Monsieur Patrick MARTINELLI
Président du Syndicat Mixte du Bassin Versant du
Gapeau
A
Madame Priscillia BRACCO
Maire-Adjoint délégué à l'urbanisme
Mairie de Pierrefeu-du-Var

Pierrefeu-du-Var, le 25 juillet 2023

Objet : Consultation sur le projet de révision générale du PLU de Pierrefeu-du-Var

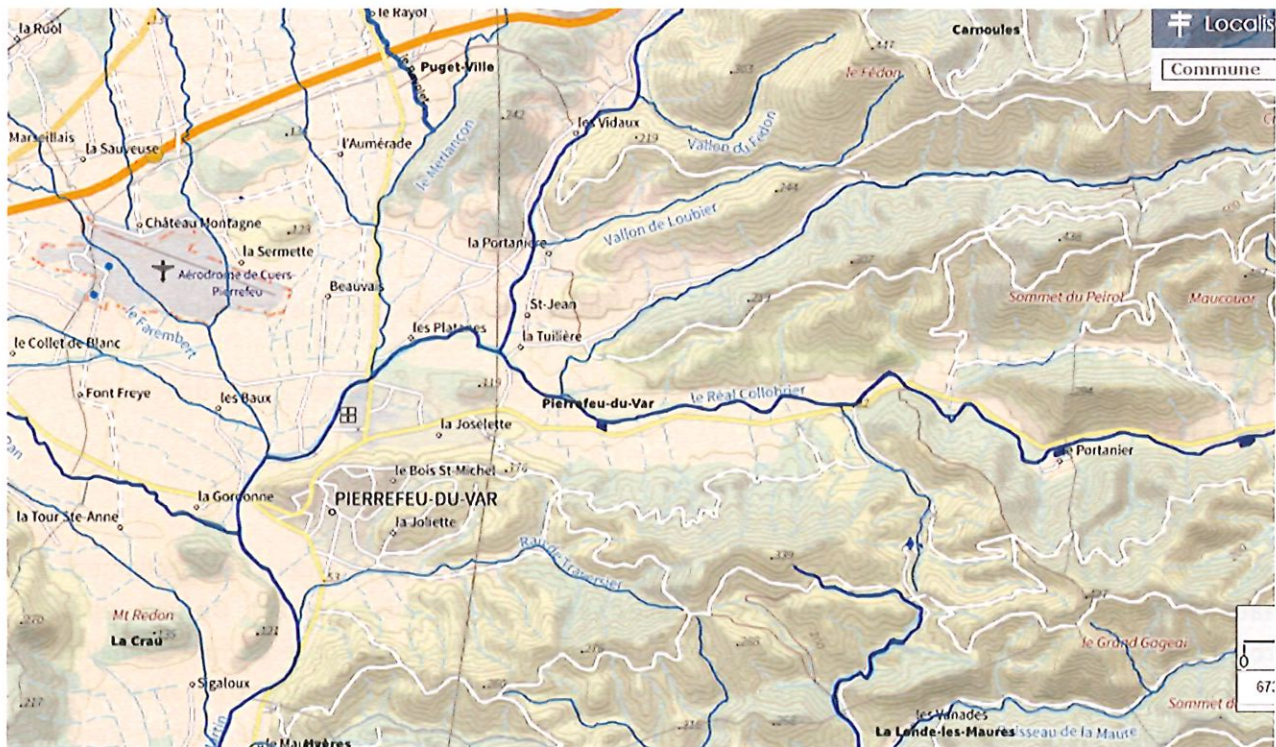
La ripisylve du Gapeau est cartographiée comme une zone humide dans le SAGE du bassin versant du Gapeau.

Il est recommandé de classer les zones humides en zone N dans le PLU (cf. carte ci-dessous).

Les espaces de bon fonctionnement des cours d'eau (cf. carte ci-dessous) :

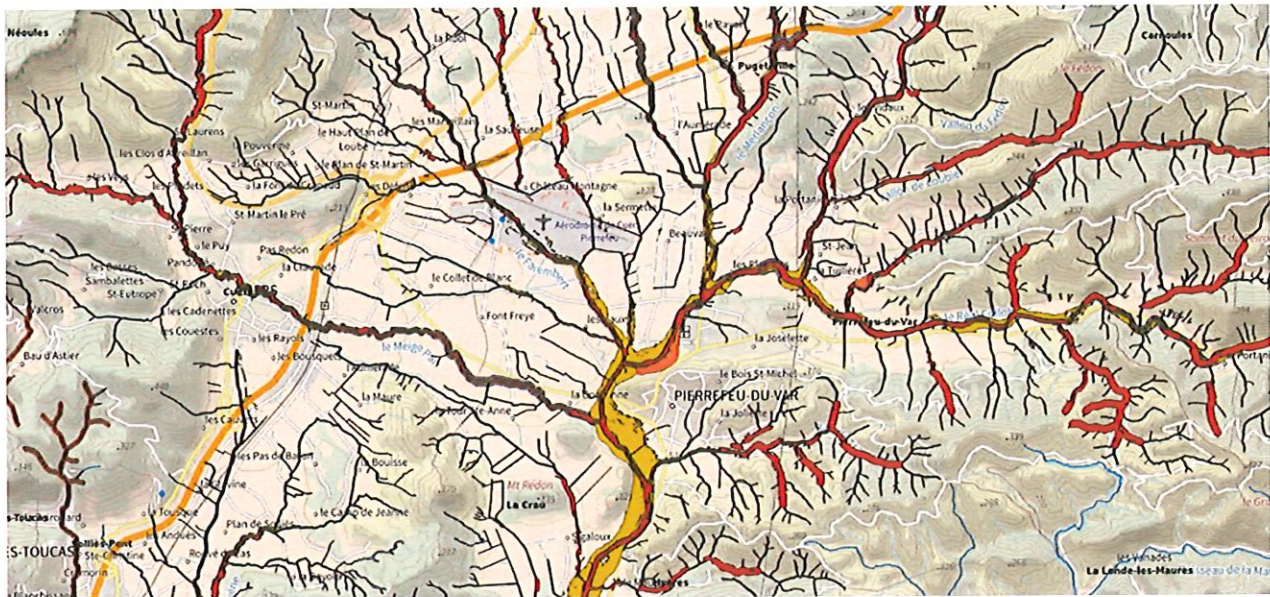
Il est important de retenir en priorité les enveloppes d'espaces de bon fonctionnement (EBF) suivantes et d'éviter toute construction dans cette emprise :

- « hydraulique nécessaire » emprise de débordement du cours d'eau ;
- « morphologique optimale » : Cette couche prend en compte les vallons. Au-delà des nouvelles constructions, il convient d'empêcher l'édification de merlons, protections de berges et murs de clôture dans cette emprise.
- « écologique » : il s'agit de tronçons de cours d'eau et berges à intégrer dans la trame verte et bleue des documents d'urbanisme.

Il est recommandé de créer un surzonage ou un zonage indicé pour la protection des berges des cours d'eau : bande d'inconstructibilité ou préconisations sur la perméabilité hydraulique des clôtures par exemple (ex. PLU de six-fours).
